Mission régionale d'autorité environnementale

**AVIS DÉLIBÉRÉ**

**SUR LE PROJET D'AMÉNAGEMENT  
DU CONTOURNEMENT DES ALLEUDS (RD 761)  
PORTÉ PAR LE DÉPARTEMENT DE MAINE ET LOIRE (49)**

**n° PDL-2024-7706**

*Localisation des variantes proposées, la variante retenue est la variante C (source : étude d'impact)*

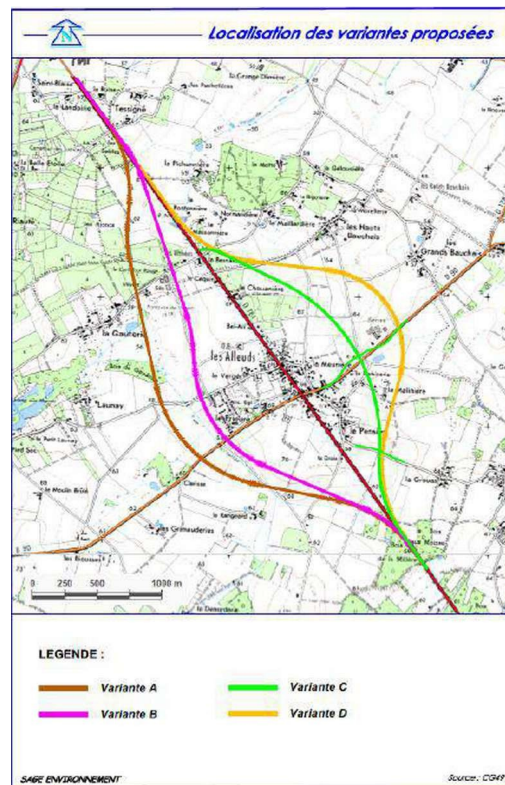
Le détail de l'analyse multi-critères est présenté dans le dossier. Ainsi, les variantes "ouest", ayant un impact important notamment sur les zones humides, ne sont pas retenues. Entre les deux variantes restantes, la plus proche du bourg est retenue, notamment car elle permettrait un meilleur maintien de la desserte des commerces du centre-bourg, limite l'impact sur la faune notamment protégée et sur l'emprise au sol (19 ha contre 22 ha) du projet, donc son impact sur l'agriculture et permet un tracé plus court.

La MRAe note que l'autre variante, plus éloignée des lieux-dits de La Dabinerie et de La Malinière, impacterait moins les habitants. Elle observe également que le porteur de projet dans la nouvelle version de l'étude d'impact n'a pas pris en compte les recommandations de la MRAe dans son avis du 16 juin 2021 concernant la justification du choix d'un contournement plutôt que d'un aménagement de la traversée et de ses abords.

**La MRAe recommande de justifier l'absence de variante sans impact, hors élargissement des voies, sur la zone humide et la biodiversité identifiées au sud du tracé.**
